RESOLUCIÓN N° 002092 (24 SEP. 2024)

“Por la cual se resuelven unos recursos de reposición interpuestos en contra de la Resolución 1351 del 5 de julio de 2024 y se toman otras determinaciones”

Por medio de la Resolución 1351 del 5 de julio de 2024, esta Autoridad Nacional autorizó la modificación de la Licencia Ambiental otorgada mediante Resolución 1326 del 05 de agosto de 2020 (modificación 1 de la Licencia Ambiental del proyecto UPME 01 de 2013 (Soacha – Tequendama).

Figura 31 Acc-311 en la zonificación y sub-zonificación del DMI

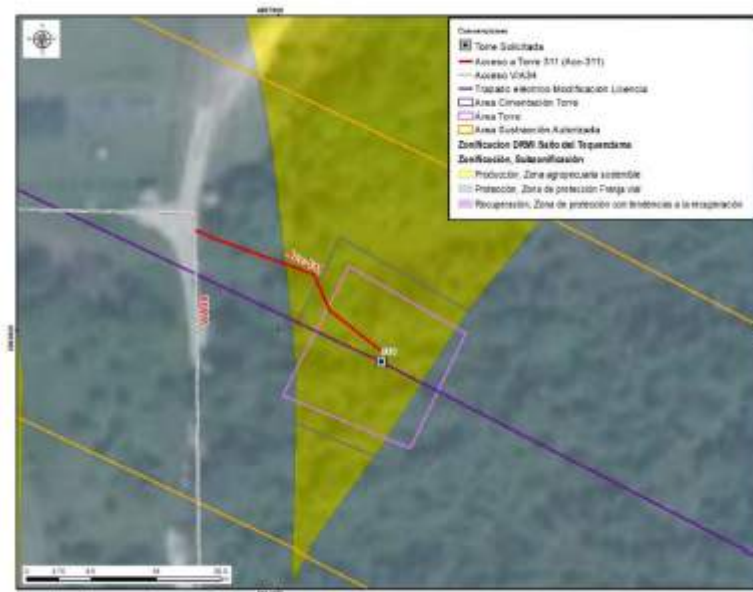
Respecto a lo mencionado por ANLA en sus argumentos en cuanto a la discrepancia entre lo evidenciado en la visita de evaluación y lo presentado en el MAG sobre la rocería planteada, se aclara que se realizarán actividades de mantenimiento tipo rocería, teniendo en cuenta las características mencionadas anteriormente y, por lo tanto, se considera que se presenta consistencia con lo reportado en el MAG. Al respecto, es pertinente aclarar que

Figura 33 Cobertura Acc-312

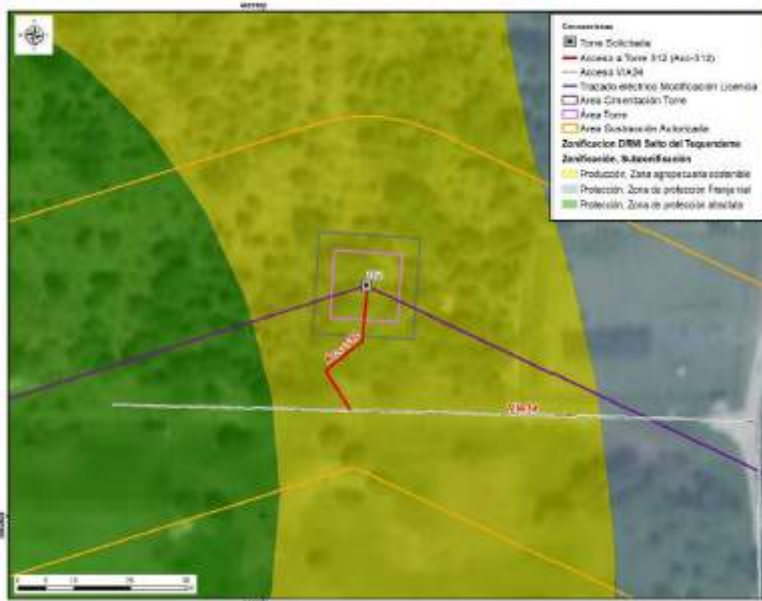
El camino/sendero ACC-312 se encuentra sobre cobertura de plantación mixta con espacios naturales, en el cual no es necesario tramitar el permiso de aprovechamiento forestal. Por el tipo de cobertura, tampoco se requieren actividades de mantenimiento tipo rocería, pues las características de la vegetación del acceso y el ingreso de los materiales y equipos para la construcción y montaje de la torre 312 se realizará de manera peatonal, como se menciona en la tabla 3-8 Descripción de accesos a sitios de torre del capítulo 3. Descripción del proyecto del complemento del EIA. Asimismo, la longitud es de aproximadamente 26.50m hasta el sitio de torre, razón por la cual, no se justifica un

Respecto a lo señalado por ANLA frente a la discrepancia entre lo mencionado en el capítulo 3 del complemento del EIA sobre la rocería planteada y lo presentado en el MAG, se aclara que por las características del terreno mencionadas anteriormente no se realizarán actividades de mantenimiento tipo rocería. Por lo tanto, la diferencia advertida por la autoridad obedece a un error involuntario consignado en el MAG.
